**EXAMEN DES OPÉRATIONS GÉOTHERMIQUES  
D'ILE-DE-FRANCE**

**PARTIE SOUS-SOL**

**VIGNEUX SUR SEINE**

**87 SGN 538 SIE**

Figure 2.

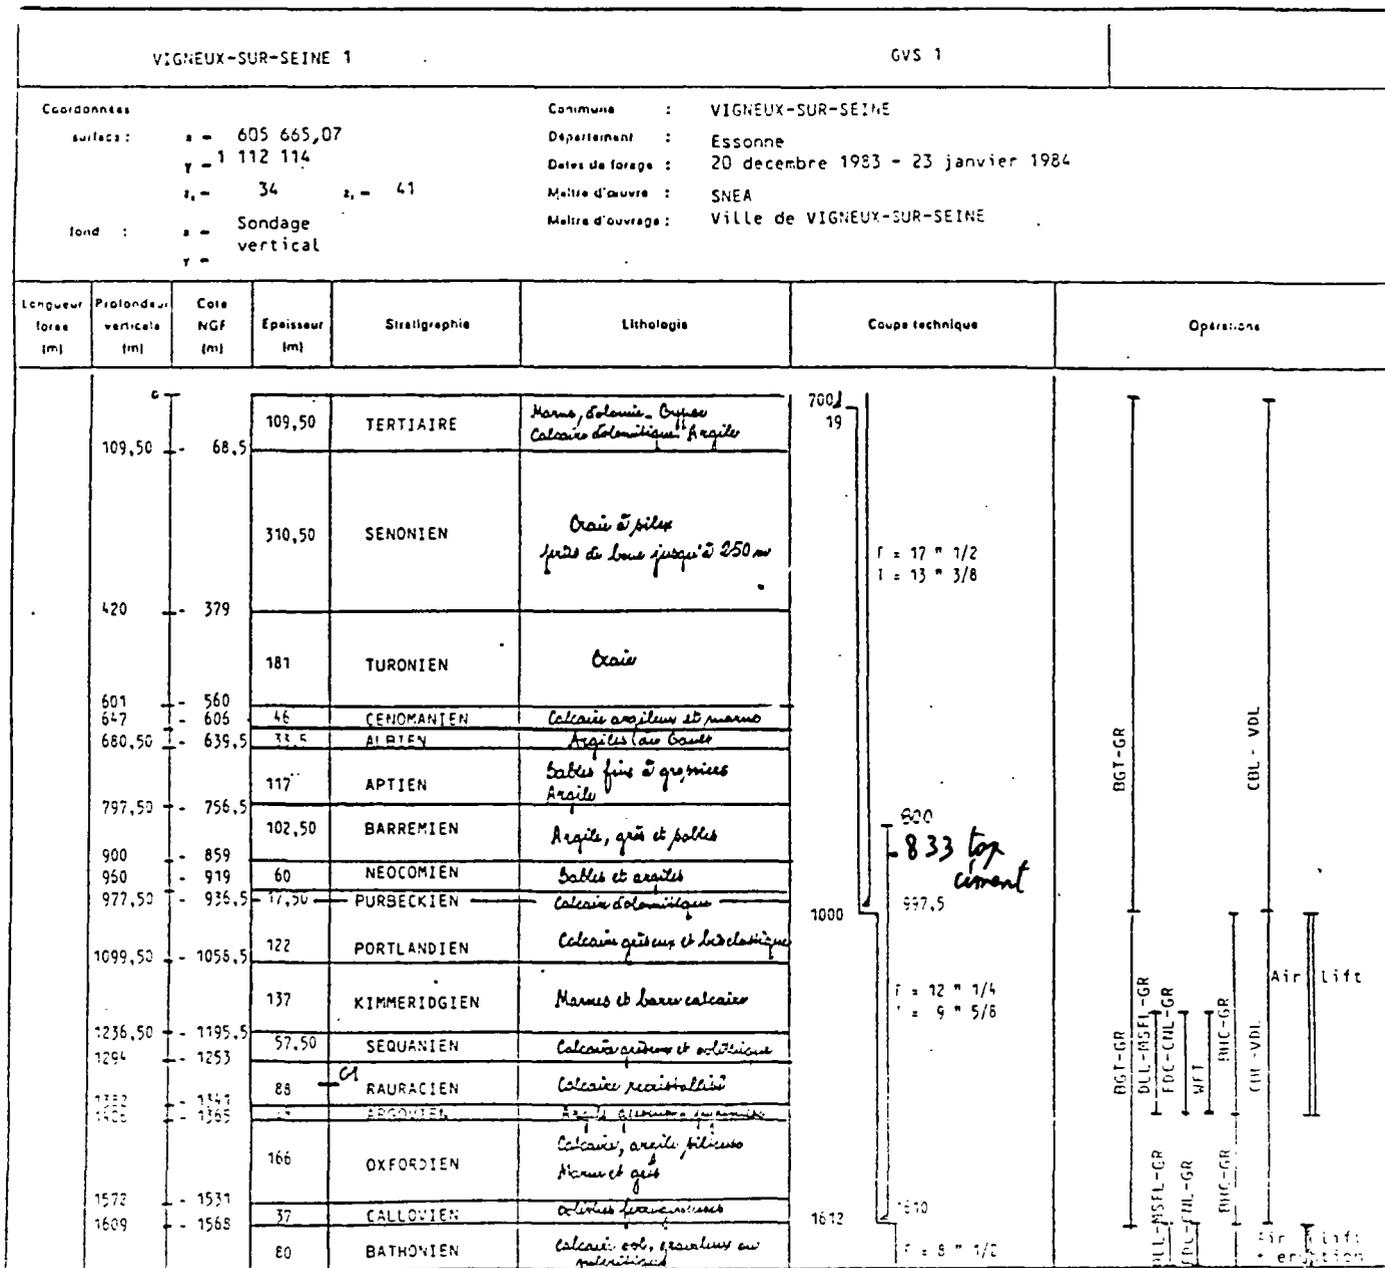
- la déviation du forage d'injection est importante (jusqu'à 56°), ce qui accentue donc les longueurs de tubage (et augmente ainsi les temps de contact eau géothermale-tubage), et peut créer des contraintes lors d'une éventuelle réhabilitation mécanique du forage. D'autre part, la déviation

- le forage de production a été réalisé en un diamètre plus large (8"1/2 dans l'aquifère, tubes 9"5/8) tandis que le forage d'injection a été conçu en petit diamètre (6" dans l'aquifère ; tubes 7"). Rappelons que les petits diamètres sont plus sensibles aux phénomènes de dépôts : les pertes de charge y apparaissent plus vite et sont importantes (elles varient sensiblement en proportion inverse du diamètre à la puissance 5).

- l'aquifère de l'Albien n'est protégé que par un seul tubage cimenté, à la fois sur le forage de production et sur celui d'injection. Sur le forage de production, le tubage 9"5/8 a été coupé juste 3 m au-dessous des sables de l'Albo-aptien et la valve supérieure de la cimentation multi-étagée a été placée à 833 m.  
Pourtant, il ne semblait pas y avoir d'obstacles techniques pour laisser un tubage 9"5/8, cimenté, 120 m plus haut et protéger ainsi l'aquifère de l'Albien.  
Sur le forage d'injection, réalisé en second, le tubage 9"5/8 s'arrête juste au-dessus de l'Albien. Là aussi, il semble que la foration 12"1/4 aurait pu se poursuivre de façon à protéger cet aquifère d'eau douce.  
Cette conception se serait inscrite dans une optique d'économie, au détriment des risques géologiques.

- la chambre de pompage du forage de production est demesurément profonde (800 m), cette côte ne se justifiant pas par la côte alors prévue d'immersion de la pompe (85 m).

- les "poubelles à sédiments" sont respectivement de 42 m (1,5 m<sup>3</sup>) et 40 m (0,7 m<sup>3</sup>), pour les forages de production et d'injection. Elles sont de taille très modérée.

**Figure 3.**

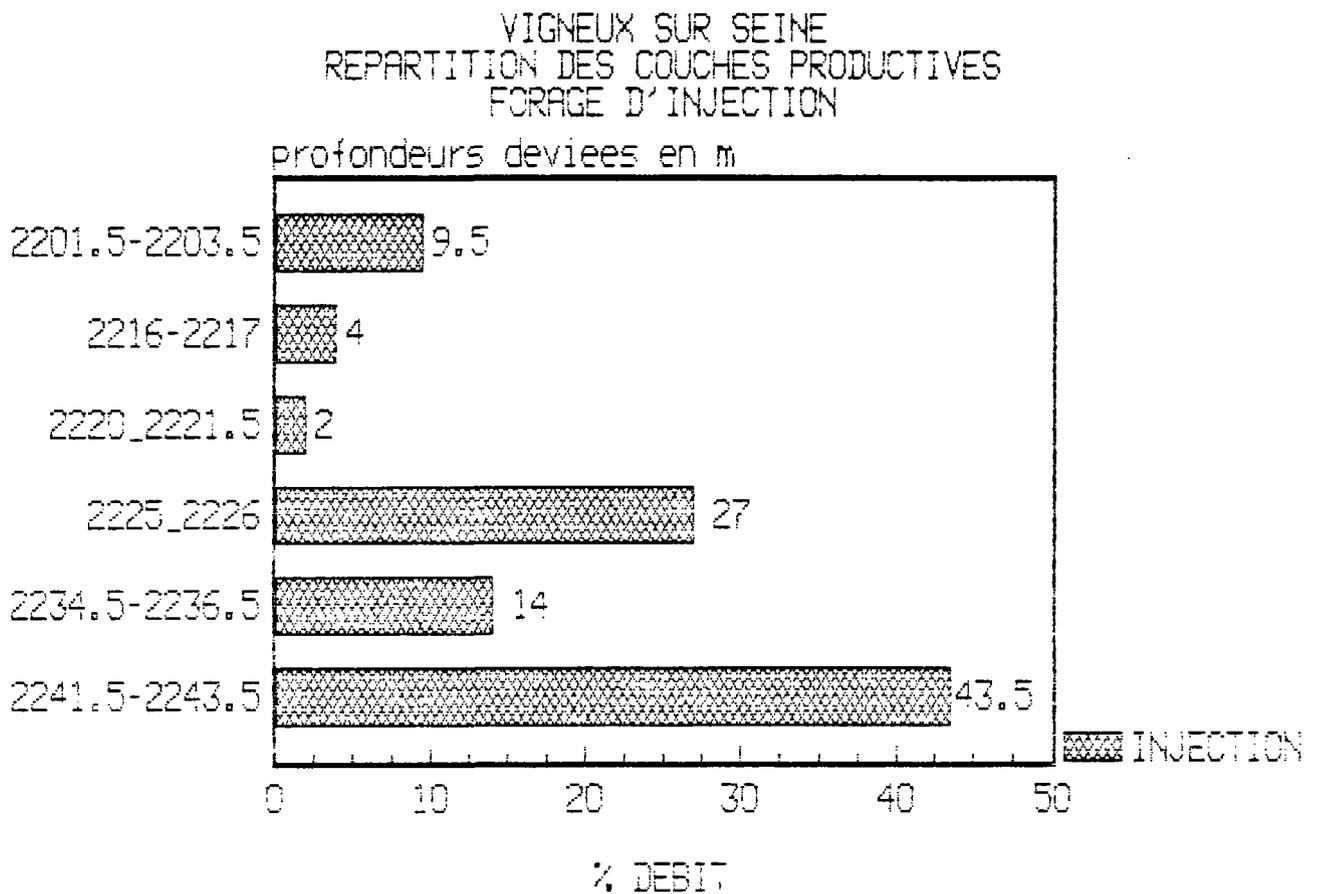
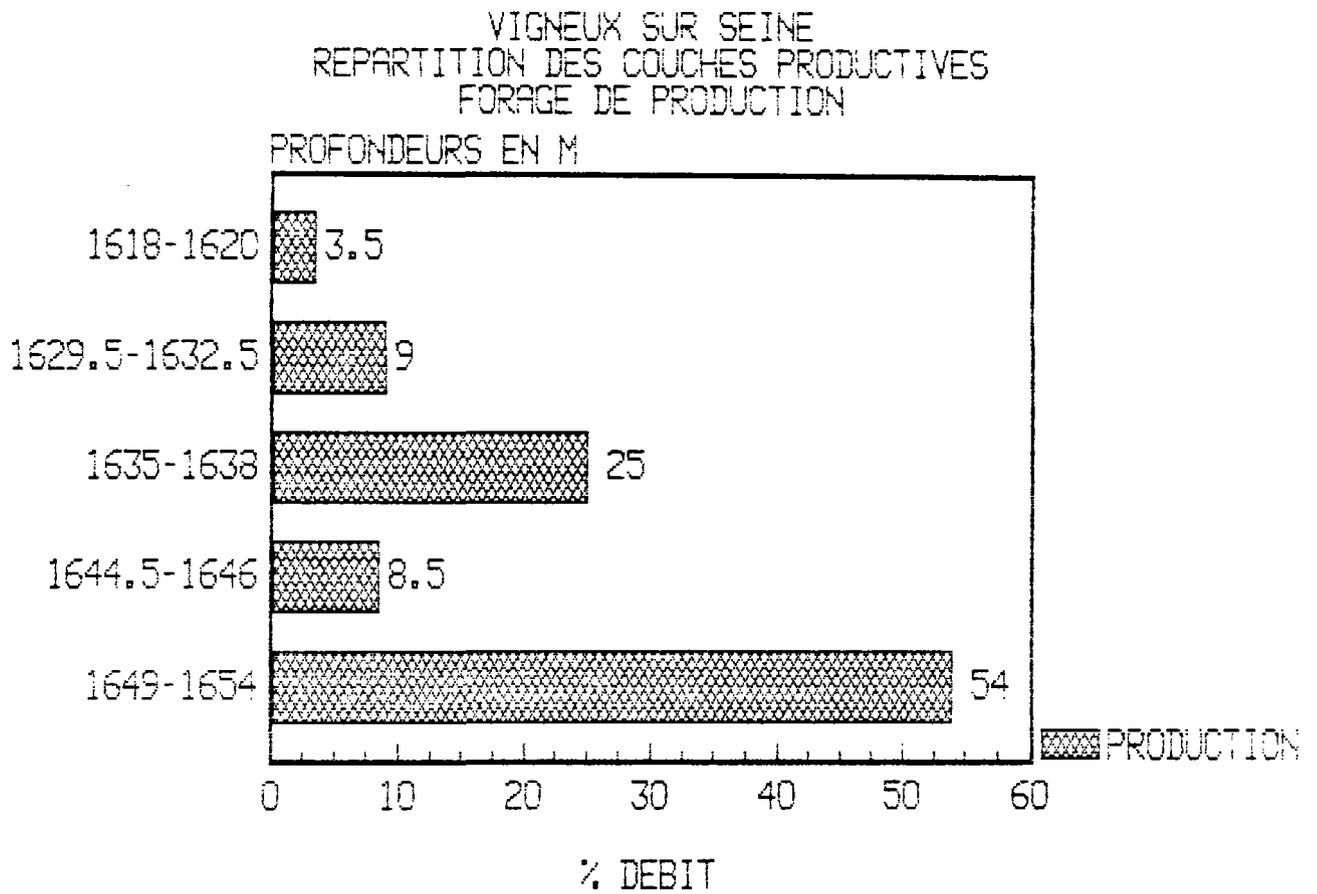
La répartition des niveau producteurs est similaire sur les 2 ouvrages, selon les résultats de la débitmètrie. Il y aurait une bonne corrélation des niveaux, mais avec une moindre épaisseur et une plus forte perméabilité au forage d'injection.

Les niveaux les plus perméables se situent plutôt à la base du Dogger et sont de faible épaisseur : 84 % du débit provient d'un ensemble de 5 m seulement, sur le forage d'injection, ce qui évoque une forte hétérogénéité de l'aquifère, et, peut-être, une perméabilité des fissures.

Les transmissivités, bien que meilleures que prévues, restent peu importantes. Aussi les débits artésiens sont-ils modérés : une centaine de m<sup>3</sup>/h avec un tubage 7" (le débit artésien sur le forage de production étant plus important en grande partie parce que les diamètres sont plus élevés).

Figure 4.

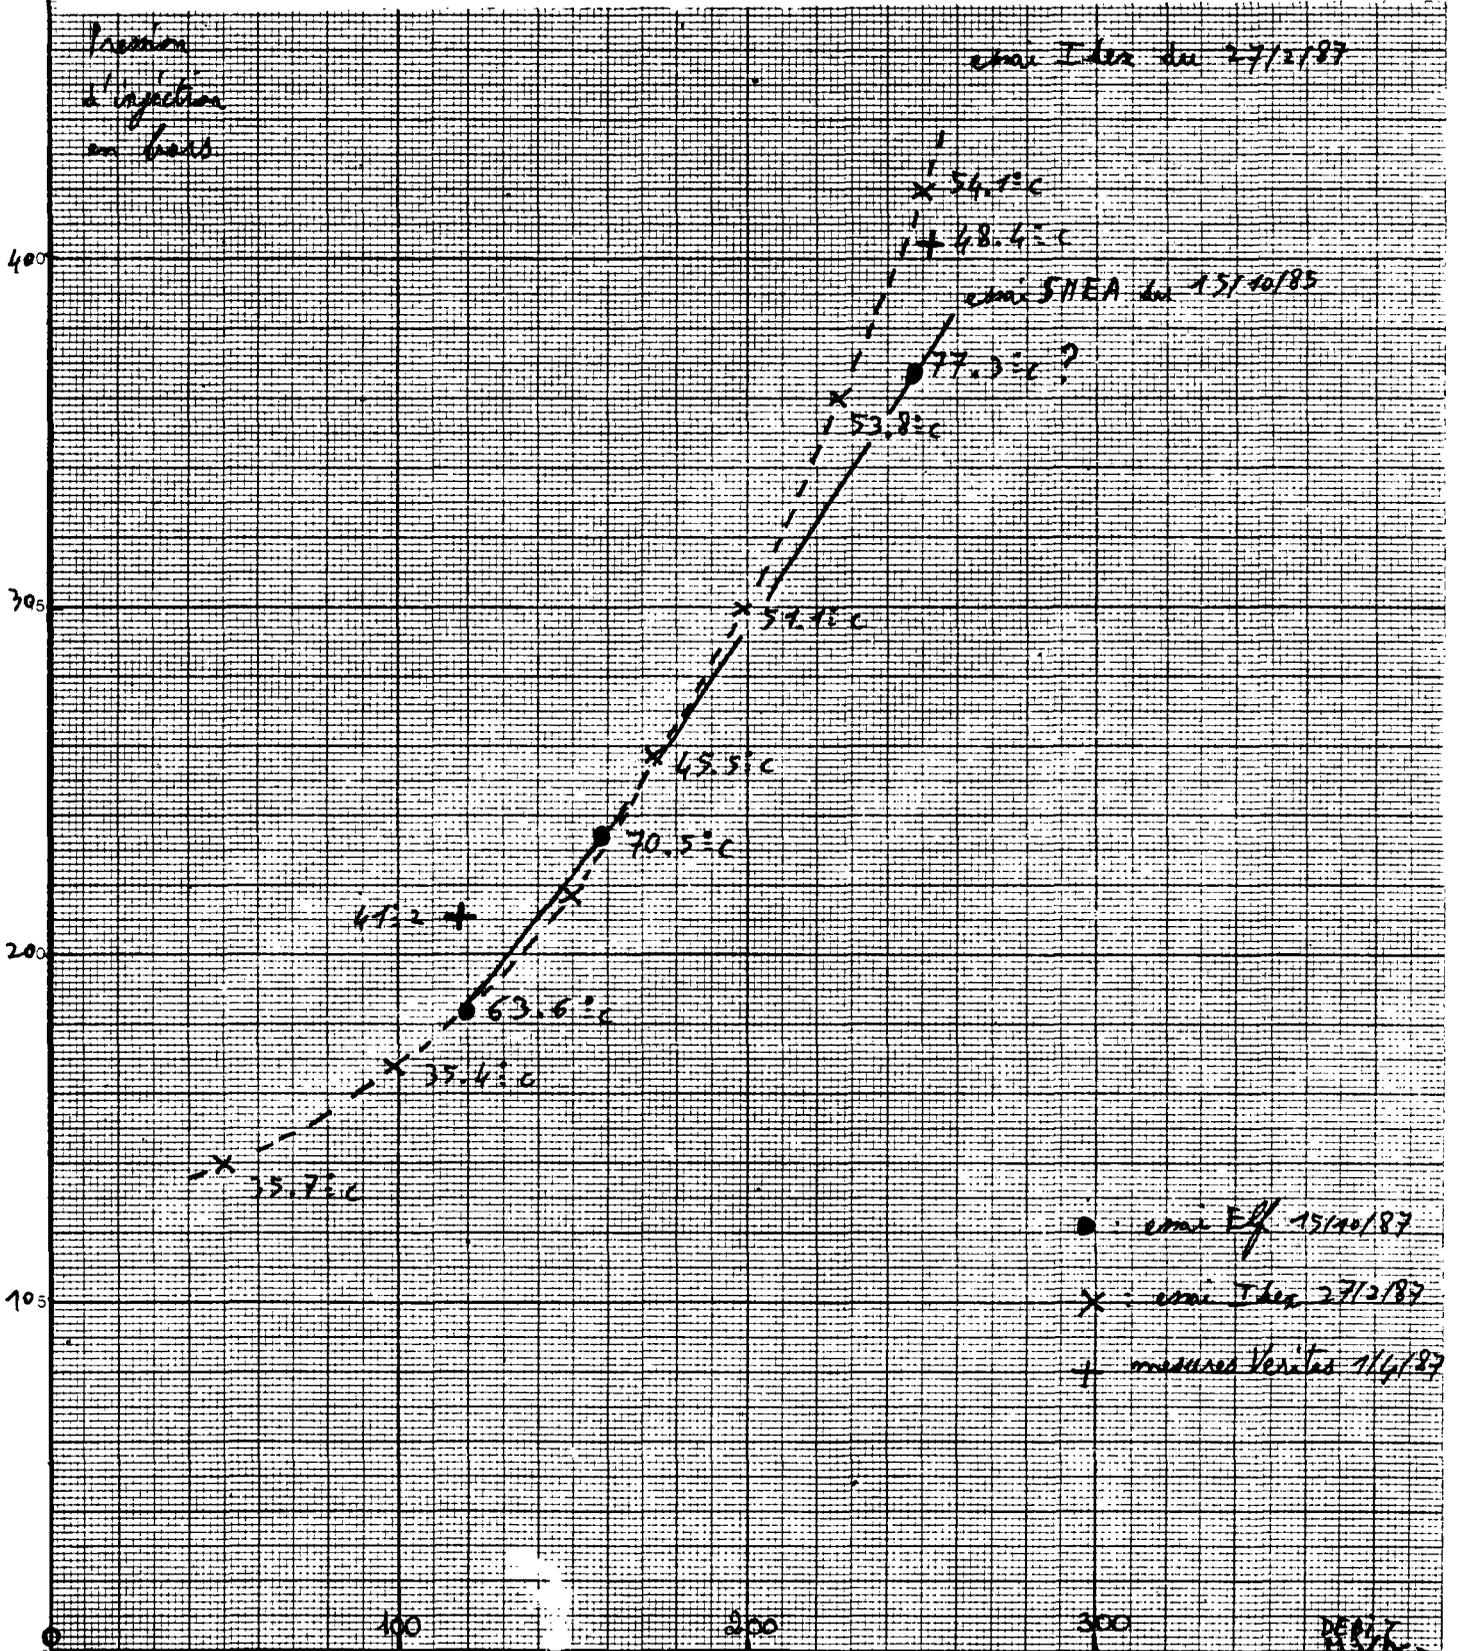
- à débit équivalent (250 m3/h) une augmentation de pression entre octobre 85 et février 87, de près de 6 bars.

L'essai SNEA d'octobre 1985 semble avoir été mené en by-passant les échangeurs, avec des températures d'injection élevées, donc une viscosité faible. L'essai de février 87 a été mené avec une eau plus froide, à viscosité plus élevée, nécessitant, toutes choses étant égales par ailleurs, une pression d'injection plus élevée.

- une concordance apparente des valeurs des essais d'octobre 85 et février 87, pour la plage inférieure de débit (100-160 m3/h, c'est-à-dire les valeurs actuellement exploitées). Or les températures d'injection sont nettement différentes. Les valeurs de février 1987 pour ces paliers devraient être supérieures. Les paliers étaient trop courts et l'équilibre thermique imparfait.

- qu'il existe une tendance à l'augmentation de pression,

- que cette tendance doit être confirmée par d'autres mesures, particulièrement aux changements de régime (passage marche été à marche hiver, par exemple).

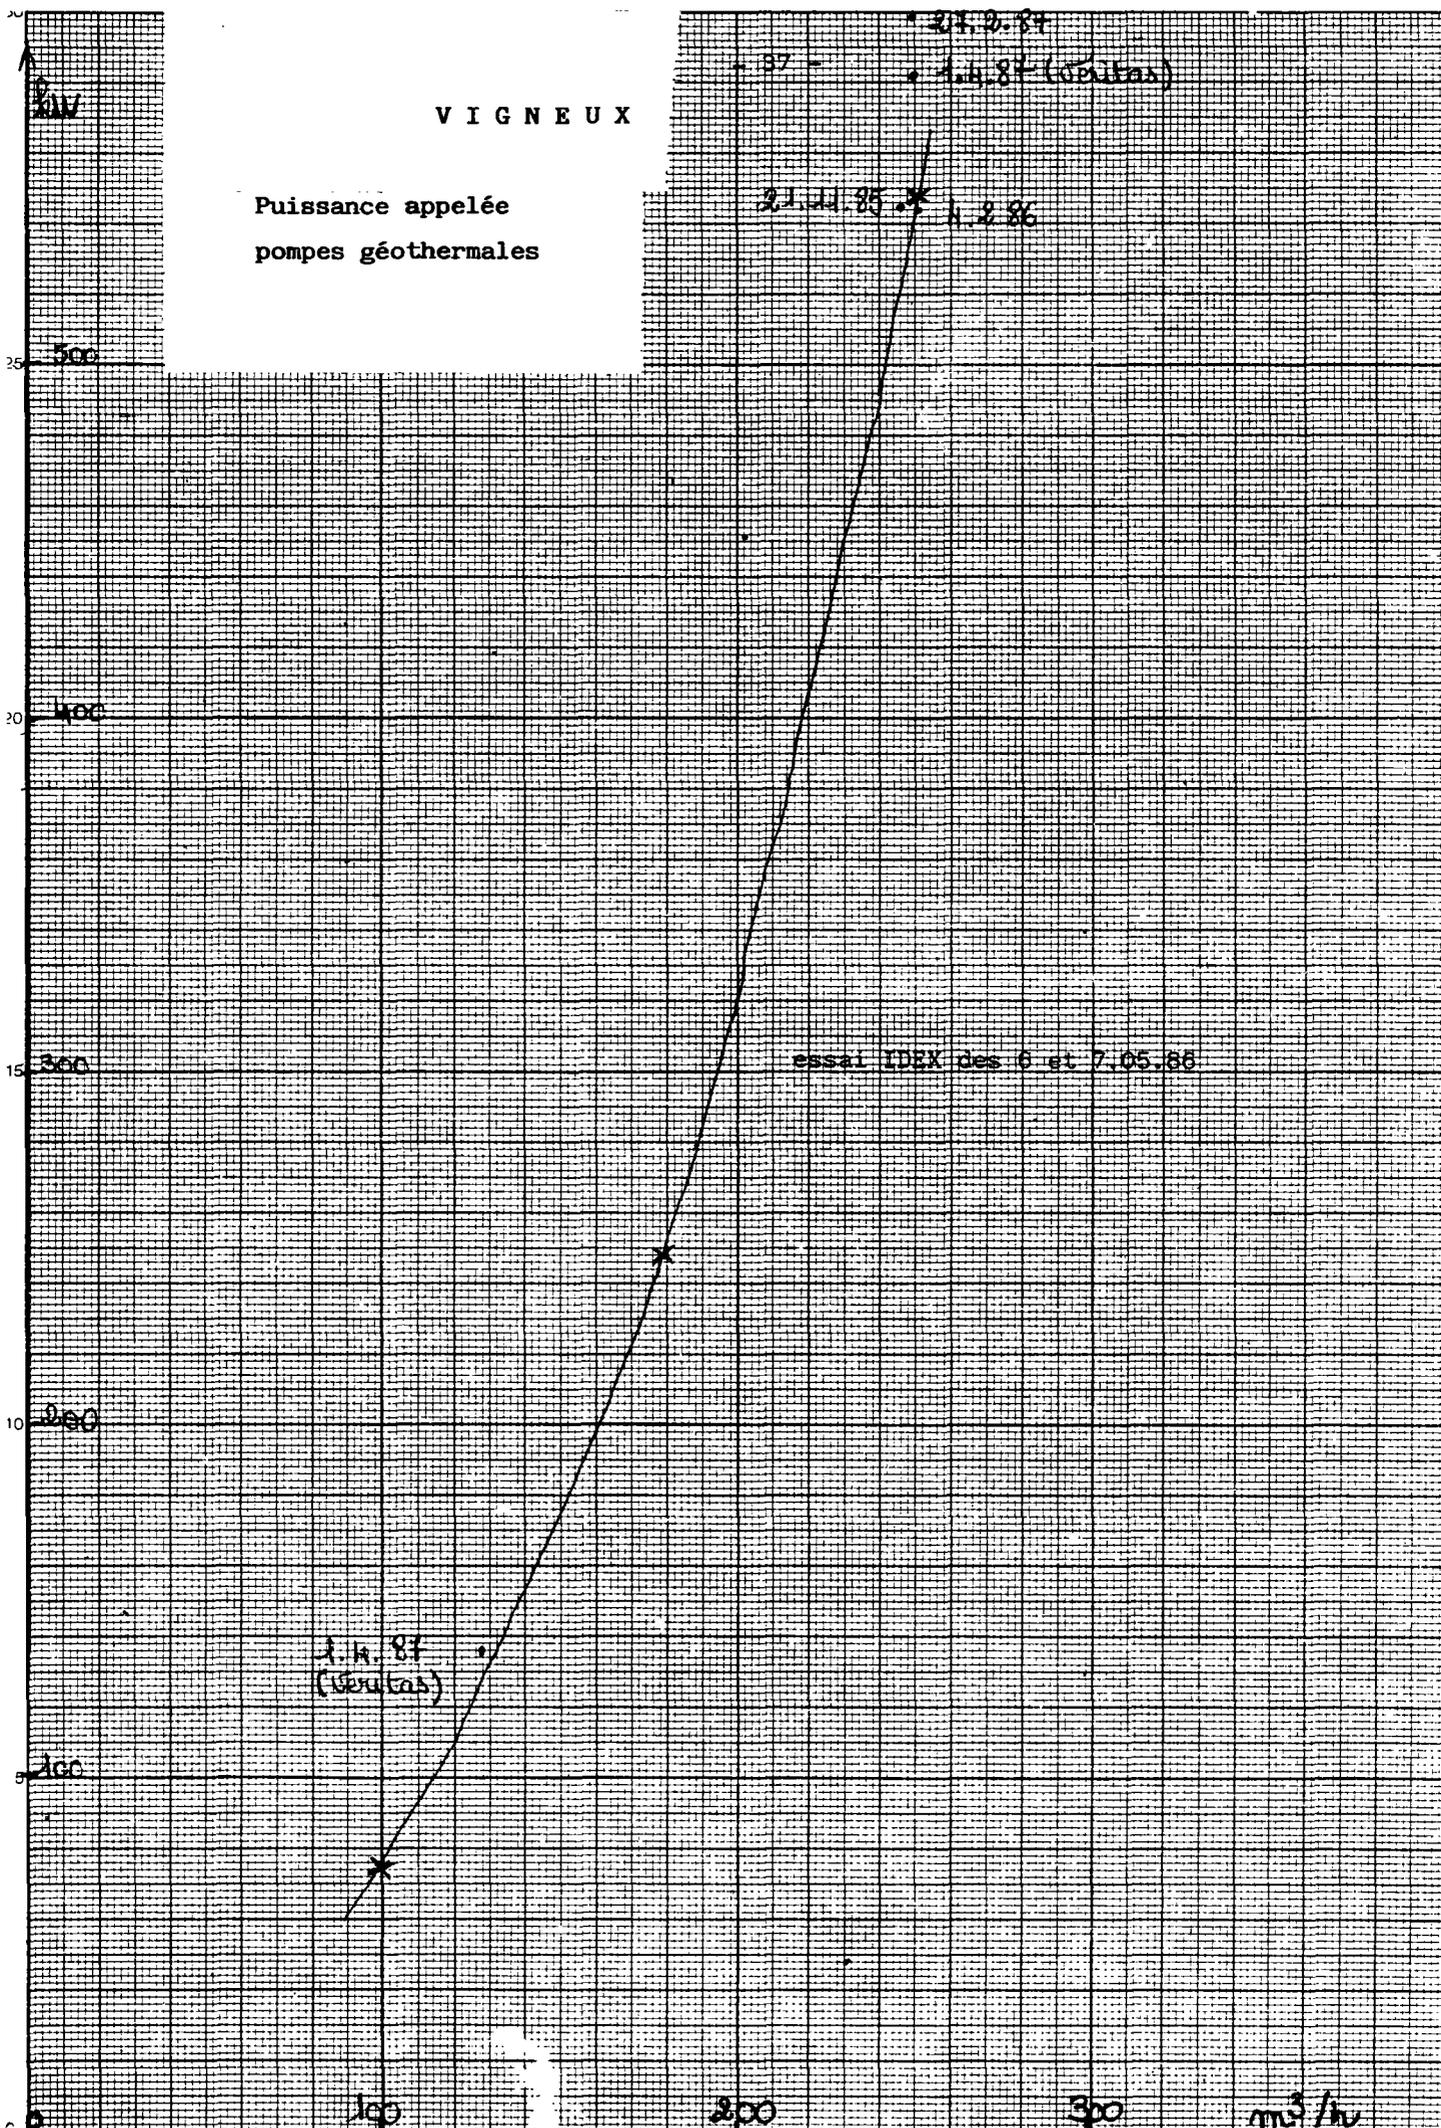
L'exploitant signale une augmentation des consommations électriques, en particulier de la pompe de réinjection. La consommation totale passe de 545 kW à 600 kW, à 250 m<sup>3</sup>/h, (cf. figure 5).

Cette augmentation apparaît aussi avec les mesures Véritas du 01.04.87. dans une proportion moindre.

D'autres mesures sont indispensables pour confirmer cette augmentation de puissance.
